改善箇所説明図

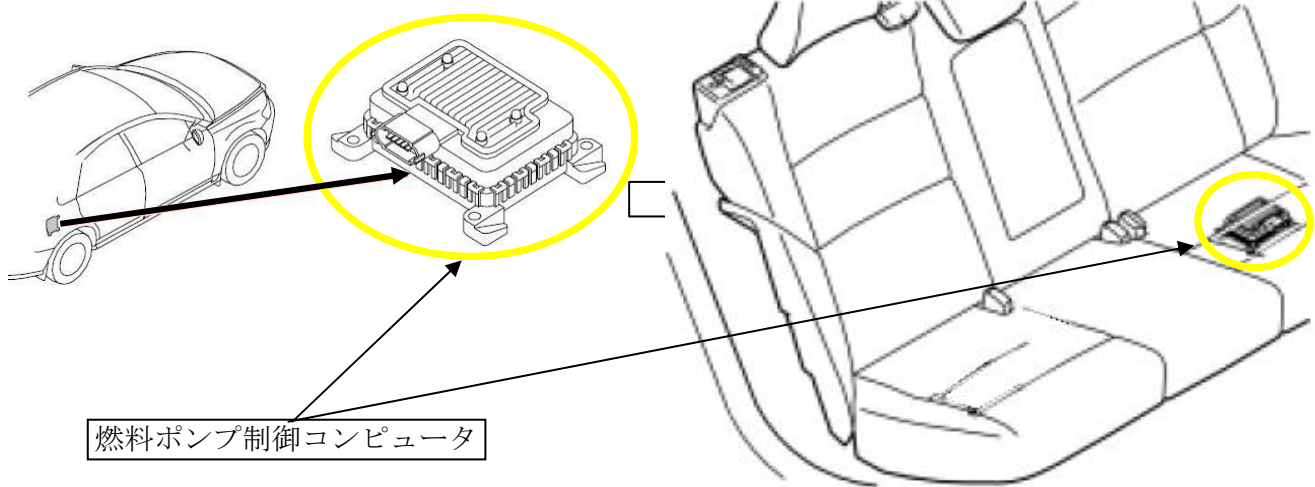
基準不適合発生箇所

燃料ポンプの制御コンピュータの耐水性が不十分なため、当該コンピュータ内部に水分が浸入し、腐食する
場合がある。そのため、燃料ポンプの吐出圧が低下し、最悪の場合、エンストするおそれがある。

全車両、当該コンピュータを新品と交換するとともに、左リアシートクッション下に移設する。

右後席ドアヒンジ取り付けボルトに黄色ペイントを塗布する。
